k osnutku občinskega podrobnega prostorskega načrta Občine Sevnica za del Gospodarske cone Dolenji Boštanj, del EUP DB10 (2)

OBČINSKEGA PODROBNEGA PROSTORSKEGA NAČRTA ZA DEL GOSPODARSKE CONE DOLENJ BOŠTANJ, DEL EUP DB10 (2)

Zadeva: Osnutek OPPN za del Gospodarske cone Dolenji Boštanj, del EUP DB10 (2)

POZITIVNO PRVO MNENJE št. 3077

Naslov risbe: Prikaz ureditve poteka omrežja in priključevanja objektov na gospodarsko javno infrastrukturo in javno dobro

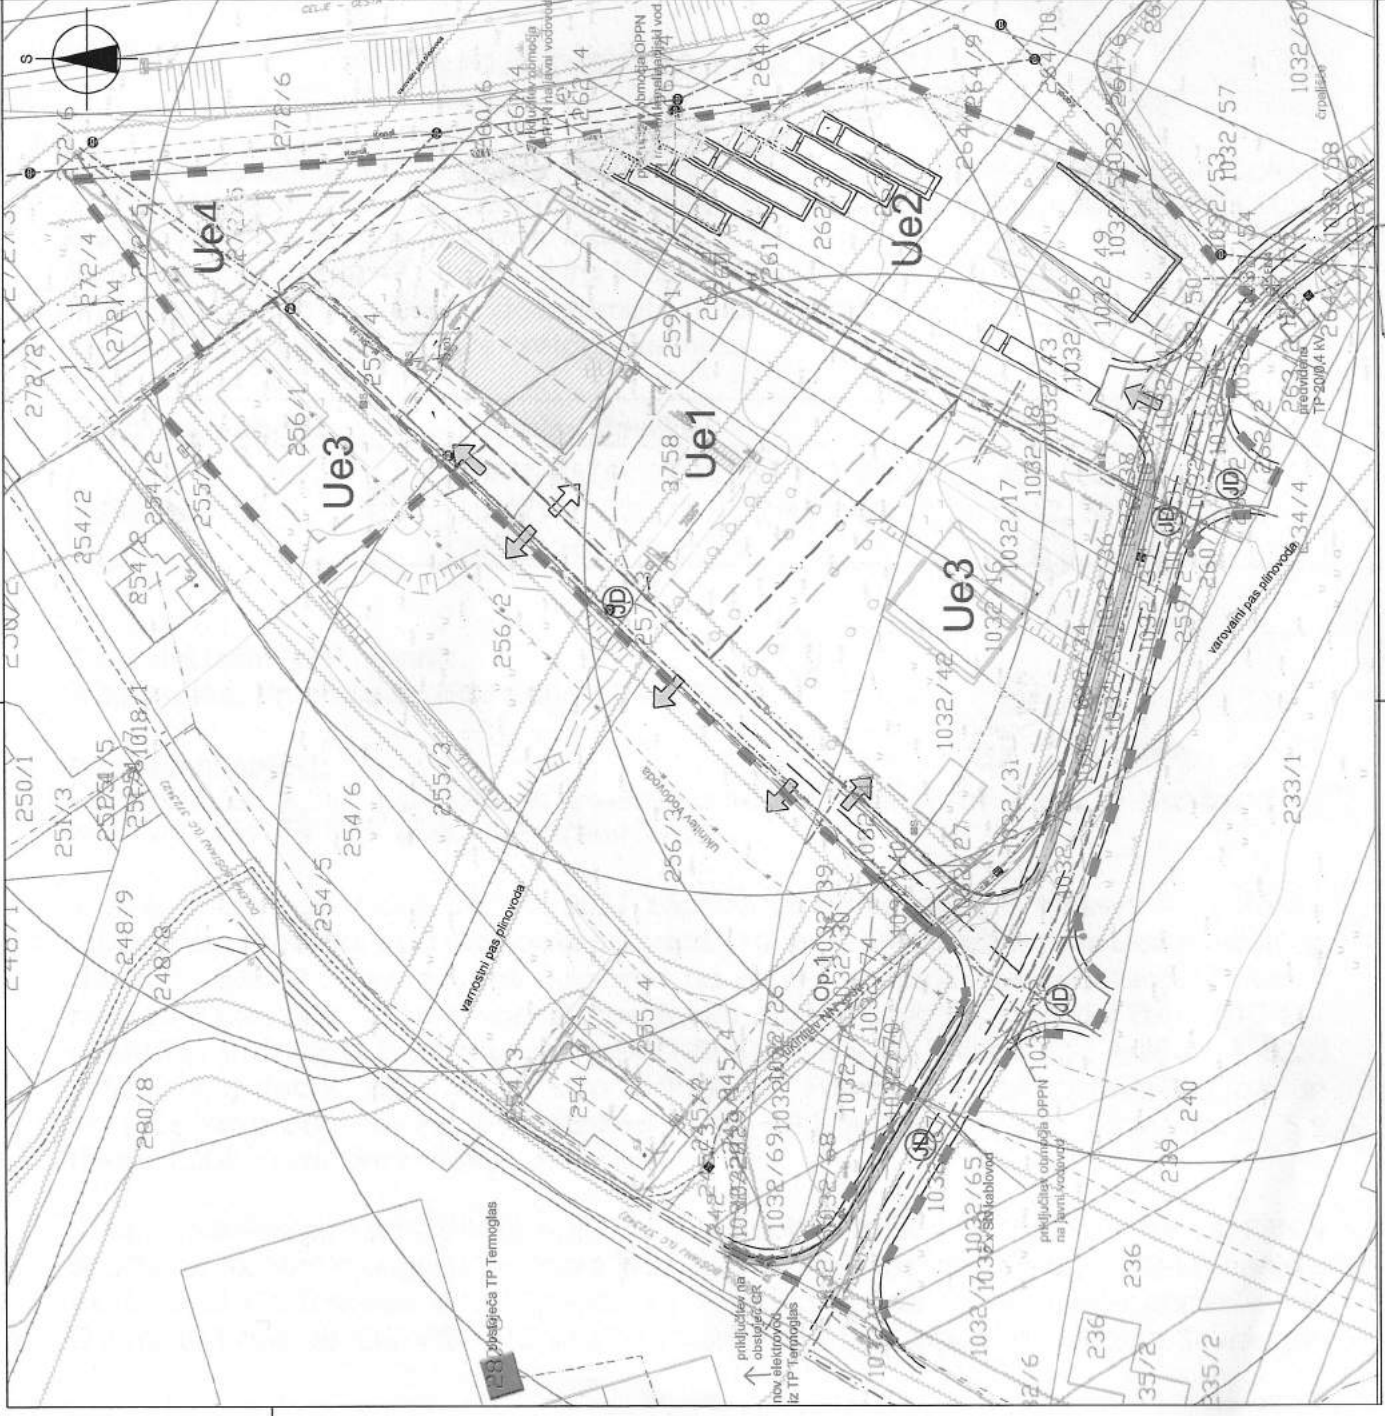
Vložnik je z vlogo z dne 28. 10. 2021 zaprosil za izdajo prvega mnenja v postopku Občinskega podrobnega prostorskega načrta za del Gospodarske cone Dolenji Boštanj, del EUP DB10 (2). Prvo mnenje izdajamo na osnovi izdelane dokumentacije Občinski podrobni prostorski načrt za del Gospodarske cone Dolenji Boštanj, del EUP DB10 (2)- OSNUTEK, št. 2002, ki jo je izdelal M MUNDUS, Mateja Sušin Brence s.p., Artiče 54i, 8253 Artiče, v oktobru 2021. K mnenju prilagamo Prikaz ureditev poteka omrežij in priključevanja objektov na gospodarsko javno infrastrukturo in javno dobro, list št. 5 v merilu 1:500 iz omenjene dokumentacije.

Op1: Vključitev nove transformatorske postaje se izvede z vzrkanjem v obstoječ SN 20 KV kablovod, ki povezuje TP Dolenji Boštianj in TP Termoglas, kjer se obstoječ kablovod v obstoječem elektro kabelskem jašku EK18, prereže ter s pomočjo novih SN kabelskih spojk spoji z novima kablovodoma (dovod in odvod), ki se položita iz smeri, predvidene TP. Predvidena kablovoda se uvlečeta v novo zgrajeno elektro kabelsko kanalizacijo (EKK)

V fazi nadaljnjega načrtovanja si je treba pridobiti pozitivno drugo mnenje k OPPN v skladu z Zakonom o urejanju prostora (Ur. l. RS št. 61/17). Za izdajo pozitivnega mnenja k PREDLOGU Občinskega podrobnega prostorskega načrta za del Gospodarske cone Dolenji Boštanj, del EUP DB10 (2) je treba, da se Elektro Celje, d.d., Občina Sevnica in

investitorji pisno dogovorijo o delitvi stroškov in o rokih izdelave projektne dokumentacije, kakor tudi o sami izvedbi el. en. infrastrukture za priključitev predvidenih objektov na distribucijsko omrežje. Podlaga za sklenitev dogovora je strokovna podlaga IDP- Ureditev električnih vodov na območju OPPN za del Gospodarske cone Dolenji Boštanj, EUP DB 10(2), št. 212/21, ki jo je izdelalo Elektro Celje, d.d. v maju 2021. Kontaktna oseba s strani Elektro Celje, d.d., za sklenitev dogovora, je vodja Službe za inženiring- g. Dani Sitar.
